Projet de renouvellement et d'extension (et de renoncement) d'une carrière de matériaux gneissiques

Commune de Verneix (03)

Mémoire en réponse aux observations formulées par les services dans le cadre de l'instruction du dossier

4.3. Franchissement du ru Est

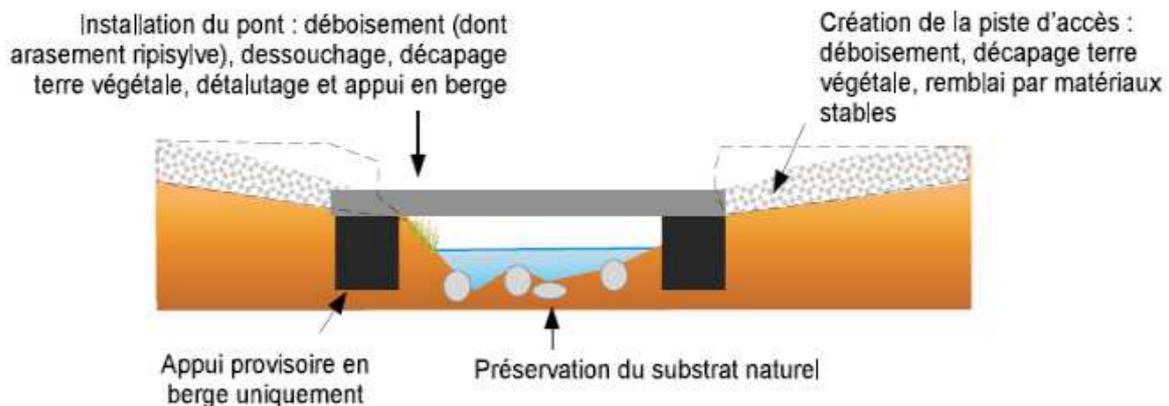
« Pour le busage du ru Est, il faudra veiller à créer un lit d'écoulement préférentiel, pour permettre l'écoulement optimal en période de basses eaux. Un substrat adapté devra être mis en place au niveau du busage. Le dimensionnement de la buse devrait permettre le passage d'une crue centennale »

Afin de permettre l'accès aux terrains de l'extension par les engins de terrassement de la carrière, un ouvrage de franchissement doit être installé pour une durée de 10 à 15 ans selon l'avancement des travaux d'exploitation de la carrière.

Le lit du ru Est qui doit être franchi par la piste présente une section d'écoulement maximale de l'ordre de 1 m² (voir page 287 de l'étude d'impact).

L'étude hydrologique menée par ERM mentionne une ouverture de 1,5 x 1,6 m soit 2,4 m² correspondant aux dimensions réelles de l'ouvrage (hors dépôt en partie inférieure) de franchissement situé en aval de la carrière sous la RD 302 – voir étude ERM page 650 des annexes.

Aussi, le ru Est ne sera pas franchi par un busage à proprement parlé mais par un pont dalle reposant sur les abords sans toucher au lit mineur. Cet ouvrage présentera une largeur inférieure à 10 m permettant le passage des engins.

La section libre sous le pont dalle sera au moins équivalente à celle de l'ouvrage passant sous la RD 302, soit 2,4 m² (emprise totale en excluant les dépôts alluvionnaires déterminée par l'étude ERM). Aucun débordement de ce ru sur la RD 302 n'a été signalé. L'écoulement des eaux de ce ru sous le pont dalle présentant une section au moins équivalente à celle de l'ouvrage sous la route départementale mais se trouvant environ 200 m en amont sera donc assuré, sans risque de débordement ou d'embâcle.

Localisation des coupes paysagères complémentaires

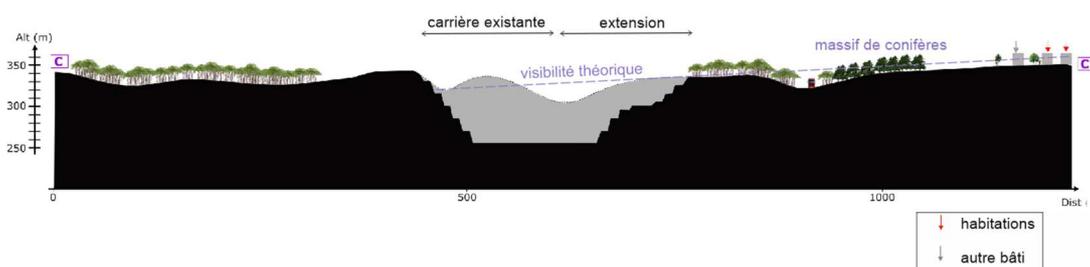
« Les compléments demandés (...) :

- une coupe permettant de visualiser la co-visibilité entre le bourg de Verneix et la carrière,
- des prises de vue hivernales permettant de vérifier le fonctionnement des filtres végétaux, essentiellement composés d'essences caduques, »

Les coupes paysagères réalisées entre les premières habitations de Verneix et la carrière montrent l'absence de visibilité de l'extension projetée depuis les premières habitations de Verneix. Les fronts qui seront créés lors de l'exploitation de celle-ci sont orientés à l'opposé du village et ils resteront donc masqués par la topographie. Des vues sur la partie Nord-Ouest de la carrière déjà existante sont théoriquement possibles mais dans la réalité, le massif de conifères, et également les autres écrans végétaux, masquent cette visibilité, quelle que soit la saison.

Depuis le restant du village, la topographie plane ne permet également aucune visibilité des terrains de l'extension.

→ **Il n'y a donc pas de visibilité possible sur l'extension depuis le bourg de Verneix et notamment depuis les habitations les plus proches de la carrière.**

Localisation de la MC2

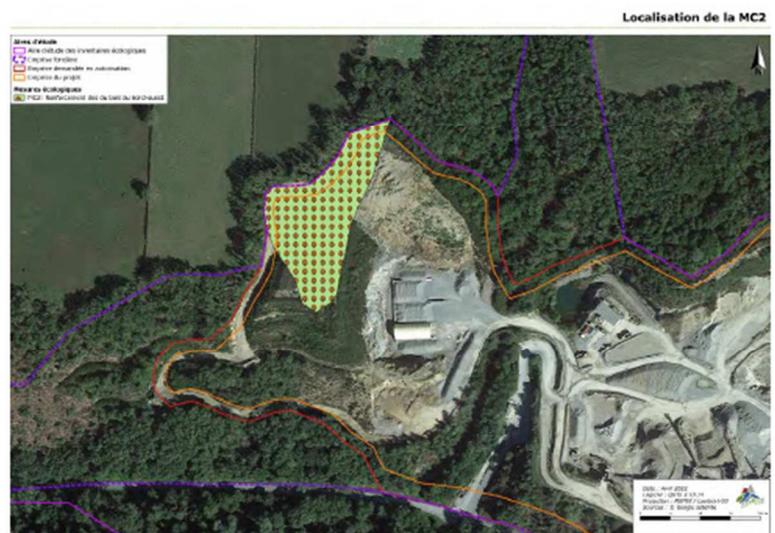
« MC1 et MC2 (reboisement) : il serait particulièrement pertinent que de nouveaux boisements puissent être implantés en amont du site dans les vallons du « ru Ouest » ou du « ru Est » car cela répondrait parfaitement à l'objectif de proximité géographique tout en présentant des caractéristiques proches des boisements détruits. »

Toujours dans le but de renforcer les corridors écologiques locaux, un prolongement de la zone boisée préservée en ME9 est projeté. Il permettra ainsi une continuité entre les bois évités en ME3 et ceux en ME1. Un corridor boisé ouest-est sera alors créé et préservé en bordure nord-ouest de la carrière.

Le corridor boisé recréé au nord-ouest sera lui aussi à base de chênes et de charmes pour 90% et de mélange d'Érables champêtre, de Merisier, de Houx et de Frêne pour les 10% restants.
